**PREVOST**

CAMPAGNE DE RAPPEL

CR15-30A

DATE :	JUILLET 2015	SECTION :	ACCESSOIRES
SUJET :	REPLACEMENT DU LTD ET RELOCALISATION DU CAPTEUR OPTIQUE DU SYSTÈME AUTOMATIQUE DE DÉTECTION ET D'EXTINCTION DES INCENDIES

FIGURE 12

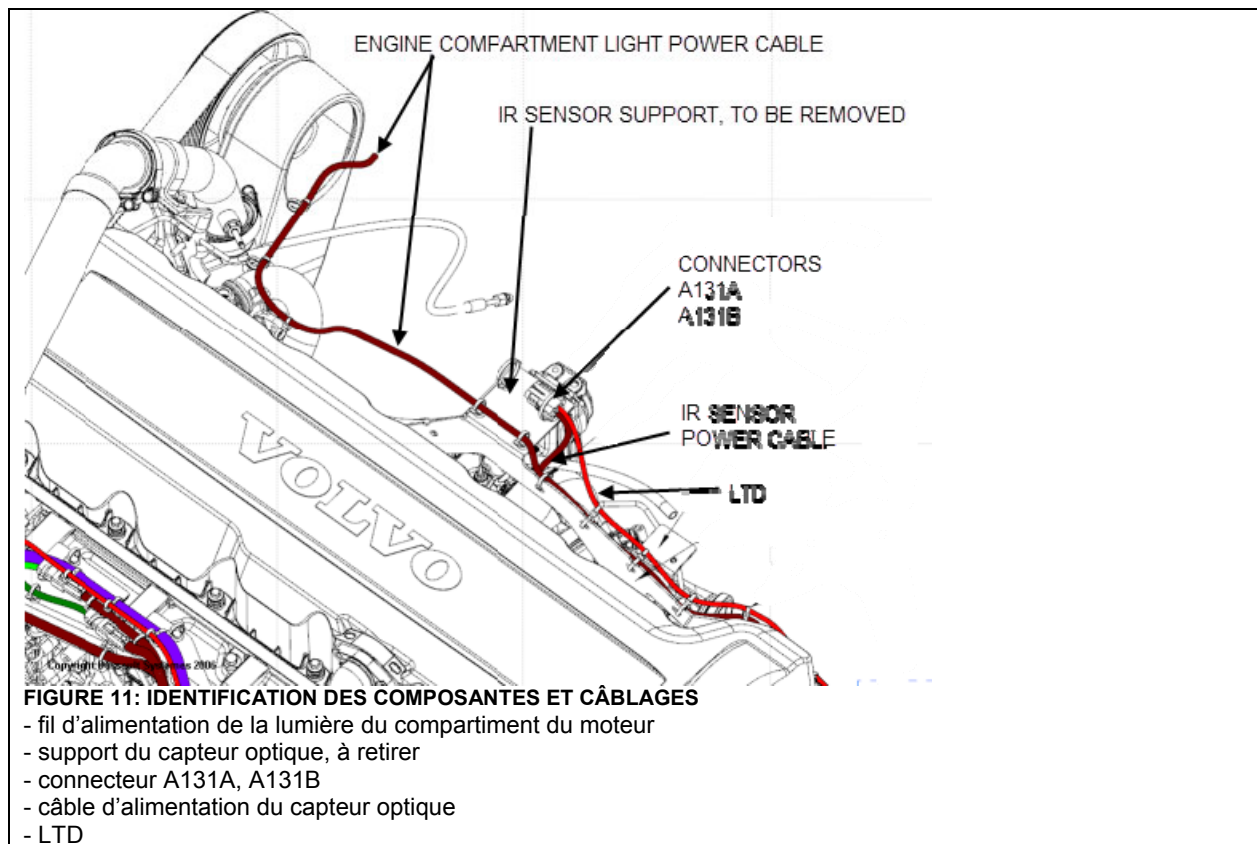
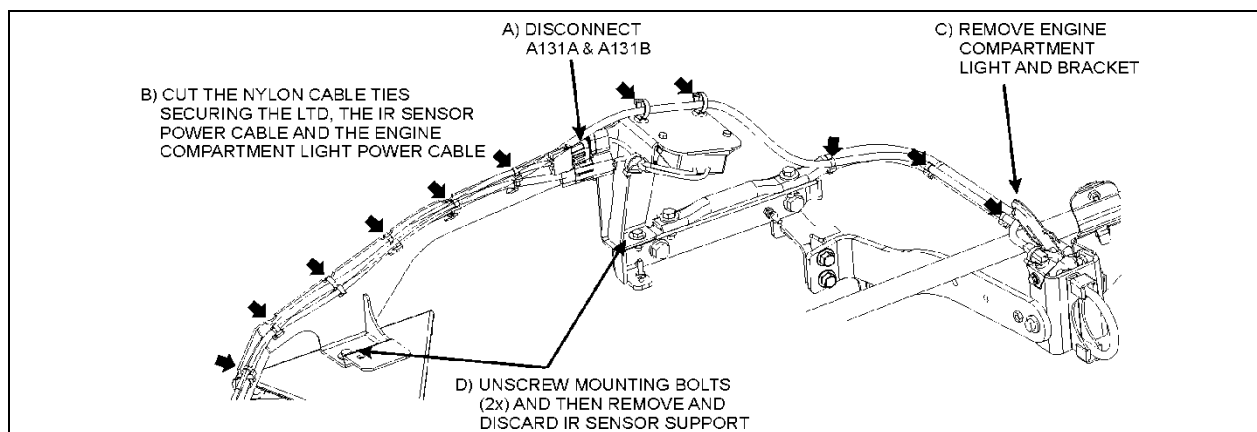
- 1) Localiser le capteur optique et le support au-dessus du turbocompresseur (FIGURE 11).
- 2) Débrancher les connecteurs A131A & A131B au capteur optique (A, FIGURE 12).
- 3) Couper les attaches de nylon le long du support et couper les attaches de nylon qui fixent le fil d'alimentation de la lumière du compartiment moteur (B, FIGURE 12).

- 4) Retirer et jeter la lumière du compartiment moteur et son support (C, FIGURE 12).
- 5) Retirer et jeter le support du capteur optique (D, FIGURE 12).

FIGURE 13 : Dévisser le boulon au support du tuyau d'admission d'air du turbo

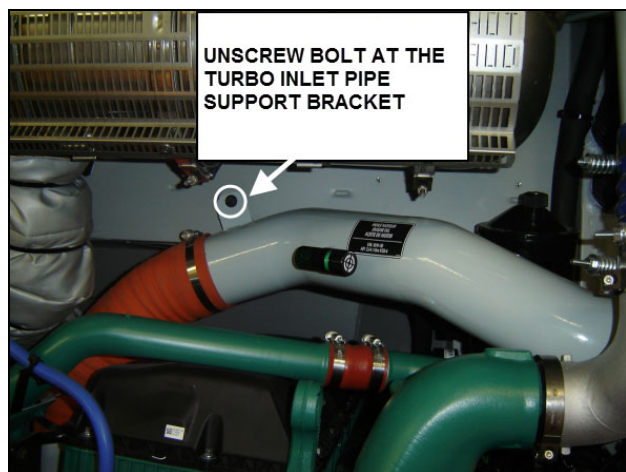
- 1) Dévisser le boulon au support du tuyau d'admission d'air du turbo (FIGURE 13).
- 2) Installer le nouveau capteur optique sur le nouveau support 406701 (FIGURE 13). Installer l'assemblage sur le support du tuyau d'admission d'air tel que montré à la FIGURE 14. Le capteur optique doit être orienté de façon à ce que les fils électriques soit vers l'arrière du véhicule.

FIGURE 15

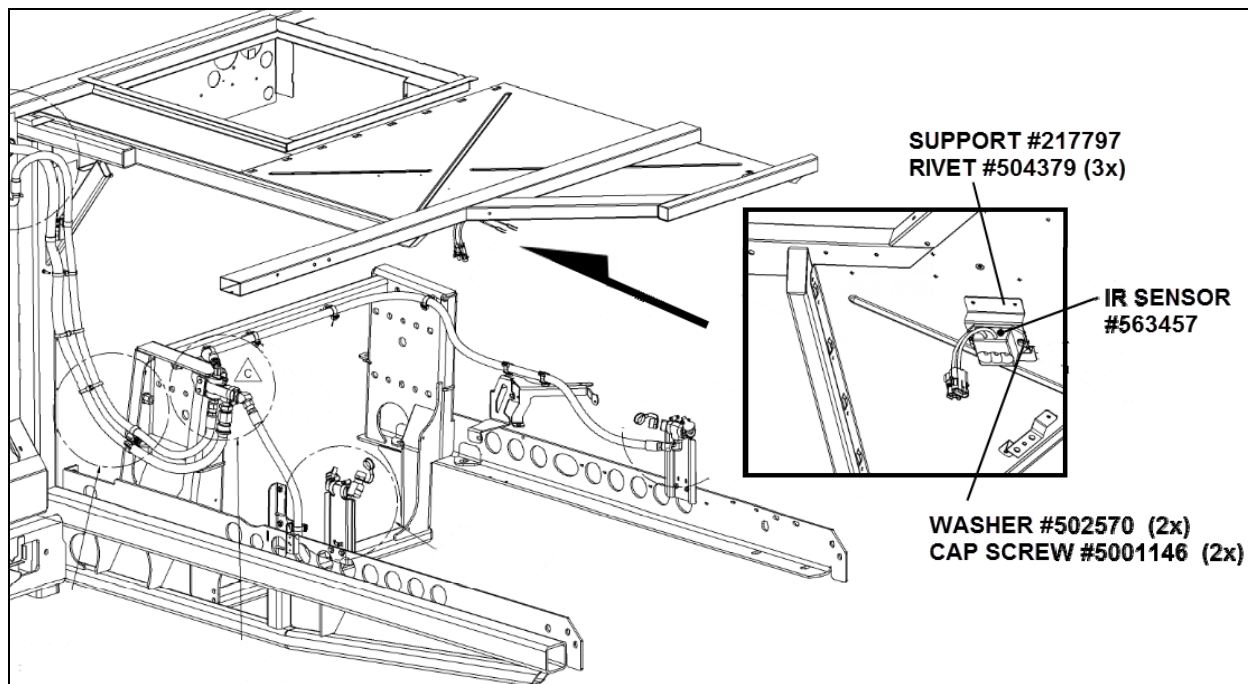
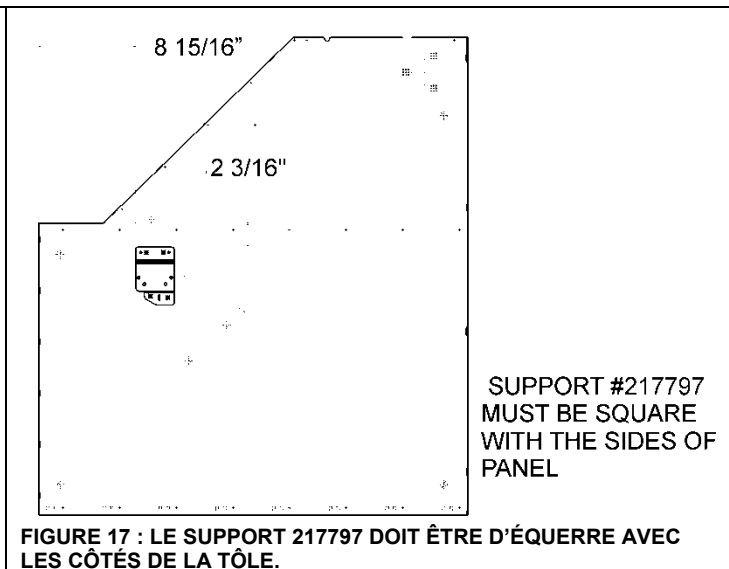
- 1) Installer le nouveau capteur optique au nouvel emplacement tel que montré (FIGURE 15). Le support du capteur optique sera fixé sur la tôle d'acier inoxydable située au-dessus du moteur.

FIGURE 30: CONNEXIONS COMPLÉTÉES - NOTER QUE LE CONNECTEUR GRIS N'EST PAS VISIBLE SUR CETTE PHOTO

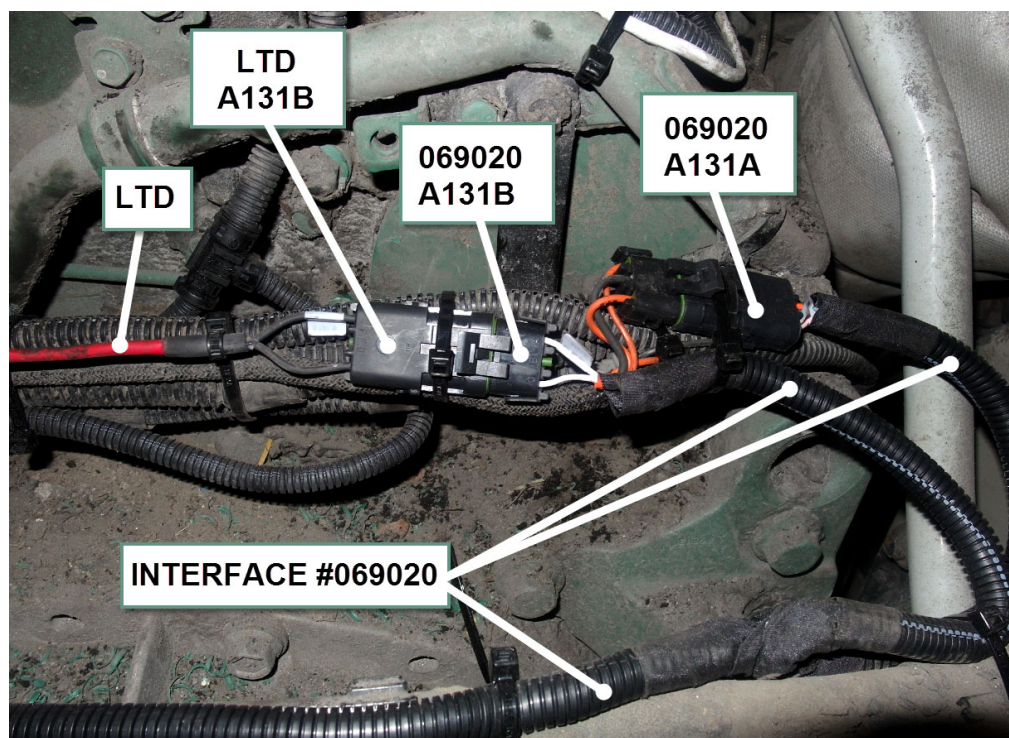
RÉVISION A: CE BULLETIN ANNULE LA VERSION PRÉCÉDENTE.
Nouvelle figure 30 ajoutée.
